Detaljplan Holan II – merknadsvurdering etter varsel om oppstart av planarbeid

For detaljplan Holan II vart det varsla oppstart av planarbeid i perioden 30.11.2021 – 08.01.2022. Det har kome inn 7 fråsegner til varslings. Utdrag av desse med vurdering under:

Figur 1 Bilde av trase turrennet Isfjorden rundt, raud sirkel syner trase gjennom planområdet.

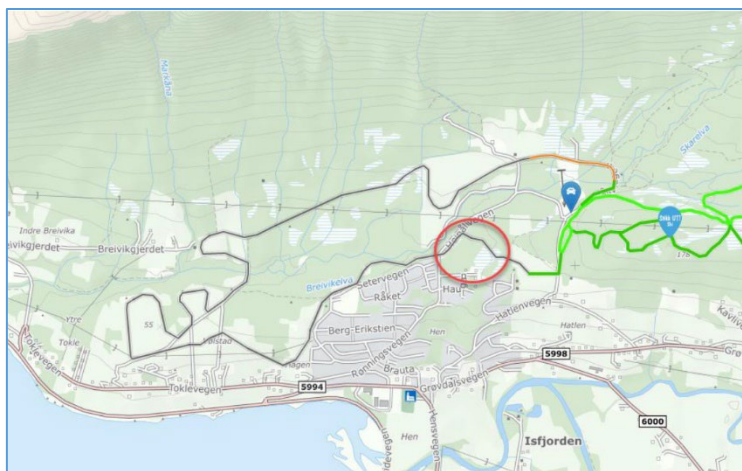
Etablere grøn korridor/grusa tursti gjennom området for enkel og ikkje asfaltert tilkomst og kopling mot etablert tuområde aust for planområdet. Med dette vil ein vinterstid leggje til rette for ein mogleg tilkomst til terrenget på ski. Dette vil gjer området meir attraktivt for tur- og skigåarar i heile bustadområdet, sommar som vinter. Kan også nyttast som ein del av forbetra trase for turrennet Isfjorden rundt. Raud sirkel indikerer etablert trase for turrennet gjennom planområdet i utklipp under.

Det blir sett av grøne lommer knytt saman med turdrag, gjerne som grusa turstiar gjennom området. Det blir lagt til rette for trase for turrennet gjennom planområdet.

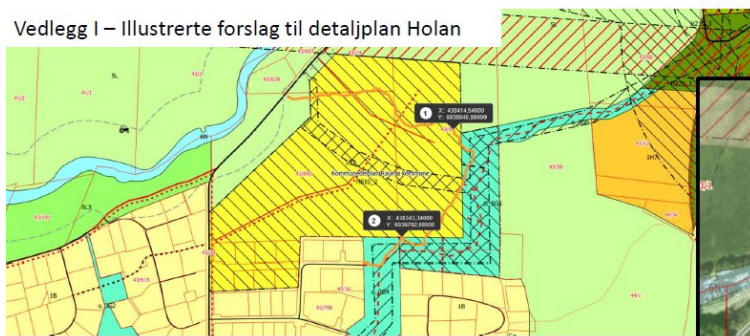
- Grøne soner må bevarst fullstending og kan ikkje brukast til anleggsområde
- Friareal og leikeområde byggjast ferdig før innflytting i første bustad
- Utbygging i mindre byggjesteg, til dømes 8 – 10 tomter.

Det blir lagt opp til fleire grøntområde (leikeplassar) innanfor planområdet, med stor sentral områdeleikeplass, med snarvegar internt og til grønkorridor, knytt saman med fortau. I KDP ligg myra som utbyggingsområde, det er ikkje lagt føringar for at det er behov for å ta vare på den. Myra er øydelagt med den utbygginga som alt er gjennomført, den er registrert som grunn og er alt på veg til å vekse igjen. Det blir lagt opp til byggjehøgde i samsvar med plan- og bygningslova, 8 m gesims og 9 m mønehøgde.

Figur 2: Satellittbilde Holan, legg merke til myr/våtmarksområder

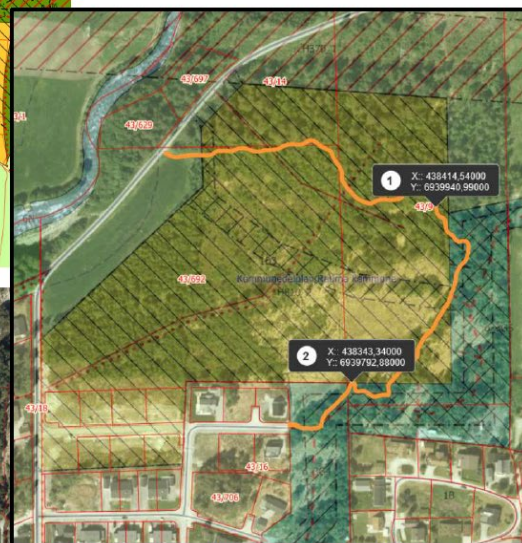
Av nemnde grunnar bør myra innanfor planområdet bli bevart og lagt ut som grøn sone i planen. Dette er også argument for at planen ikkje kan opne for fleire enn 50 bueiningar.

Figur 3: Kommunedelplan Isfjorden + Satellittbilde og markert tursti

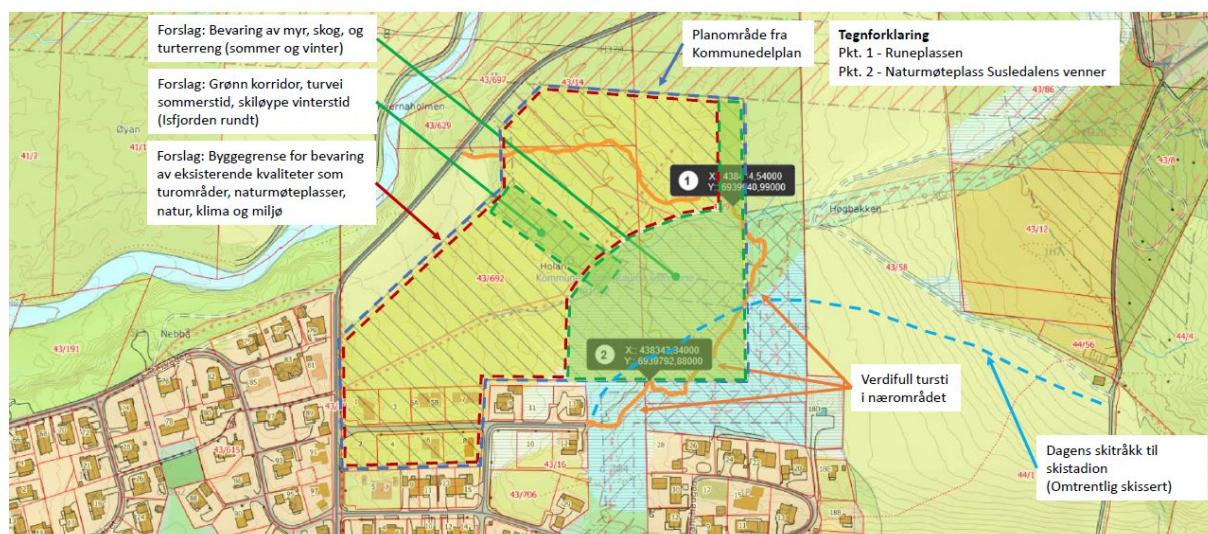
Variasjon med einebustadar, tomannsbustadar og fleirmannsbustadar blir støtta. Planområdet ligg delvis på område for myr, gamal furuskog og etablerte turstiar. Dette er natur og friluftskvalitetar som vil gå tapt dersom det ikkje blir lagt opp til grøne soner. Desse områda har vore nytta i mange tiår og er av stor verdi for dei som bur i området og brukarar av området; nabolag, turgåarar, barnehage, barneskule, Susledalens venner, DNT, Isfjorden skigruppe. Også nye tilflyttarar vil ha stor verdi av dette. Vedlagt skisse som syner korleis bevare desse kvalitetane samtidig som det er rom for tilflytting av 50 nye familiar.
